Advies Ruimtelijke Plannen Omgevingsdienst West-Holland

Datum advies: 20 september 2021

Locatie	Frank van Borselenlaan 13 te Voorhout
Gemeente	Teylingen
Datum adviesverzoek	18 augustus 2021
Kenmerk Omgevingsdienst	D2021-166829
Zaaknummer Omgevingsdienst	2021-016727
Kenmerk gemeente:	Z-21-201812
Soort procedure	Omgevingsvergunning, reguliere procedure
OLO nummer	6265605

Figuur 1 Overzicht van de toekomstige situatie ter plaatse.

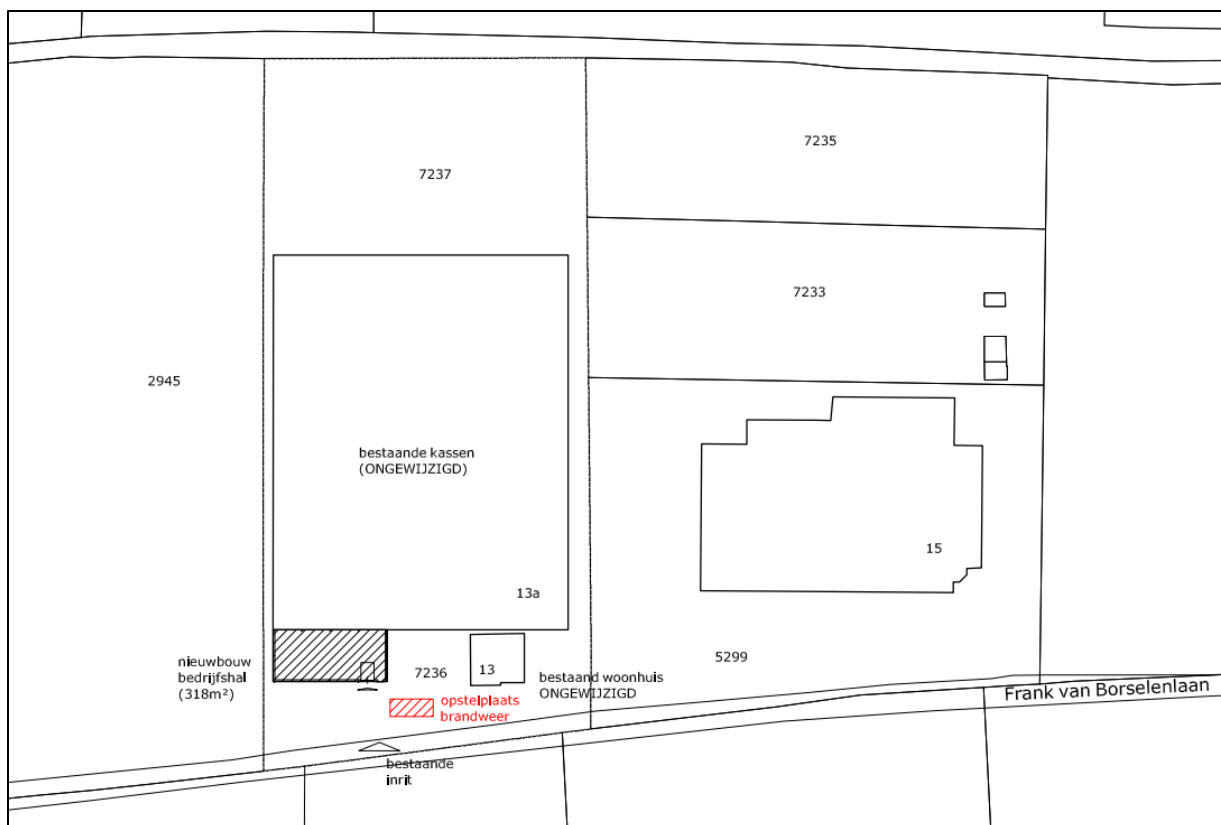
Het plan bestaat uit sloop van een loods van 62m² en nieuwbouw van 318m². Waarschijnlijk zal er ook een en ander aan begroeiing verwijderd moeten worden. De aanvraag bevat geen informatie waarmee de Omgevingsdienst kan beoordelen of de huidige loods en begroeiing geschikt zijn voor verblijfplaatsen van beschermde soorten. Ook het raadplegen van Google Maps en Google Streetview verschaft onvoldoende informatie. Om deze reden is een nadere beschrijving nodig over de te slopen loods. Bijvoorbeeld of sprake is van een spouwmuur, gevelbeplating, boeiboorden, zonwering, gevelbeplating, dakplaten, kieren, scheuren of andere openingen in de gevel etc.? Met deze informatie kan de geschiktheid van het huidige gebouw voor beschermde soorten zoals vogels en vleermuizen worden bepaald. De beschrijving moet worden ondersteund door foto's. Ook van de te verwijderen begroeiing ontvangt de Omgevingsdienst graag foto's. Met de aanvullende informatie kan beoordeeld worden of het noodzakelijk is om een ecologische quickscan uit te voeren.

- Het onderdeel gebiedsbescherming is waarschijnlijk geen belemmering voor de uitbreiding. Om hier geheel zeker van te zijn is echter aanvullende informatie nodig over verkeersbewegingen en gasverbruik.
- Of het onderdeel soortenbescherming een belemmering vormt is nog niet uit te sluiten. Er is aanvullende informatie nodig, namelijk een beschrijving en foto's van het te slopen gebouw en de te verwijderen begroeiing, om te beoordelen of het noodzakelijk is om een ecologische quickscan uit te voeren.
